## INFORME TÉCNICO ALTERNATIVAS TÉCNICAS UE-1 (EXP 2020/6523B)

**PRIMERO.** Con fecha 28/09/2021, se publicaron las bases de PROGRAMACIÓN PARA LA ELECCIÓN DE LA ALTERNATIVA TÉCNICA Y SELECCIÓN Y ADJUDICACIÓN DE LA CONDICIÓN DE URBANIZADOR DEL PROGRAMA DE ACTUACIÓN INTEGRADA DE LA UNIDAD DE EJECUCIÓN 1 DEL SUELO URBANO DEL PLAN GENERAL DE BURJASSOT, en el Diario Oficial de la Generalitat Valenciana (DOGV nº 9183)

## URANSA

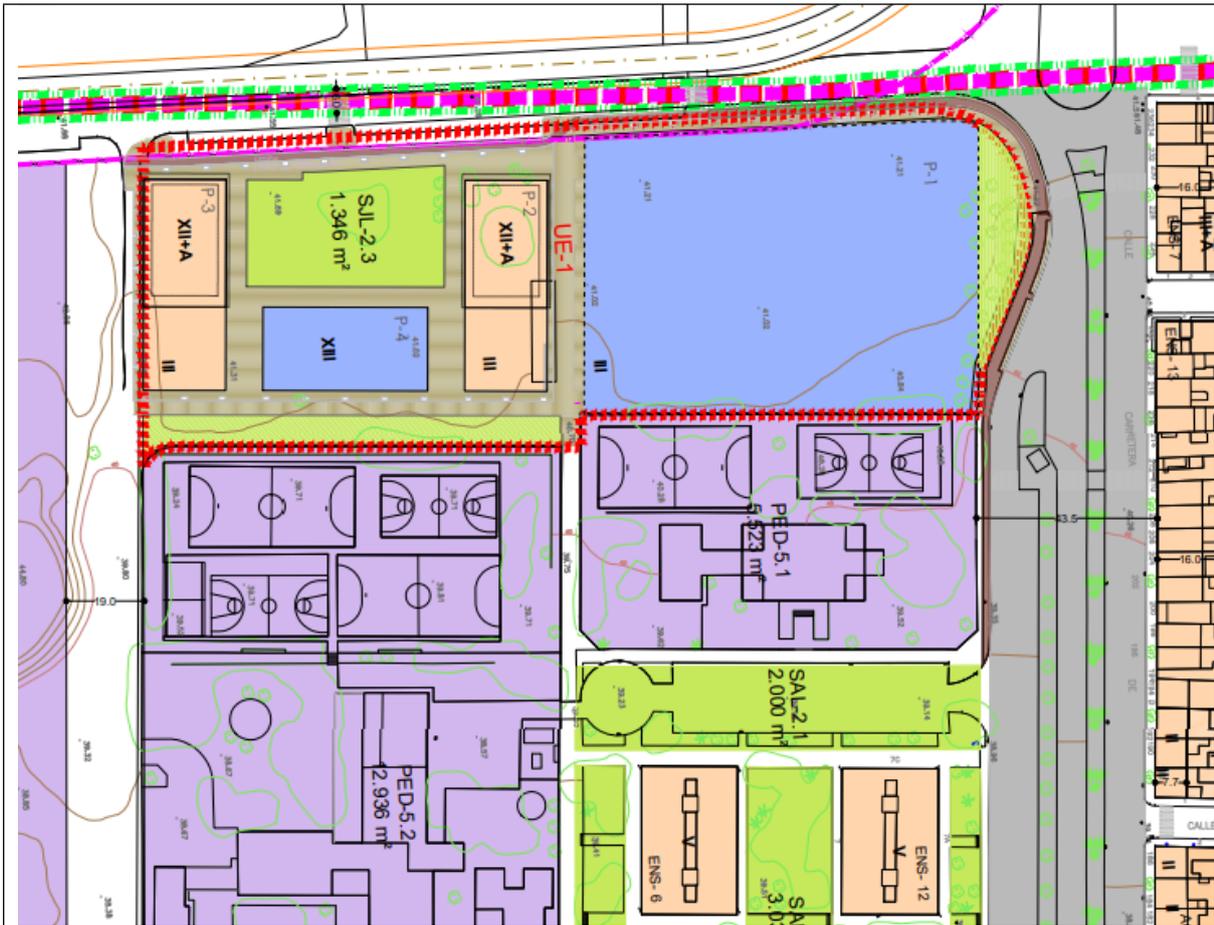
Plantea una ordenación similar a la recogida en el PGOU de Burjassot manteniendo la edificabilidad por usos otorgada de 17.555 m<sup>2</sup> de uso residencial y de 18.615 m<sup>2</sup> de terciaria, pero introduciendo las siguientes variaciones:

- De los tres bloques en altura que forman una U, modifica la ubicación del bloque terciario en altura colocándolo en el centro de los bloques residenciales, creando una simetría.

- A los bloques residenciales que en la ordenación del PGOU se les dotaba de XV alturas se reduce su altura máxima a XII alturas + ático, dejando las zonas coincidentes con el bloque terciario en altura de III alturas (destinando la planta baja y primera a uso terciario y la tercera planta a un uso residencial).

- El bloque terciario en altura mantiene las alturas máximas de la ordenación orientativa del PGOU de Burjassot.
- La huella de la edificación con destino privado se reduce ligeramente respecto a la planteada en el PGOU pasando de 9.652 m<sup>2</sup> a 9.557,38 m<sup>2</sup>, una reducción de 94,62 m<sup>2</sup>.

- La gran manzana terciaria de III alturas no se modifica ni en superficie ni en alturas.
- Se amplía ligeramente la superficie de la zona verde SJL-2.3 de la red secundaria del PGOU en 86 m<sup>2</sup>.

- Se aumenta el vuelo permitido en los bloques residenciales pasando de 1 m a 1,5 m.
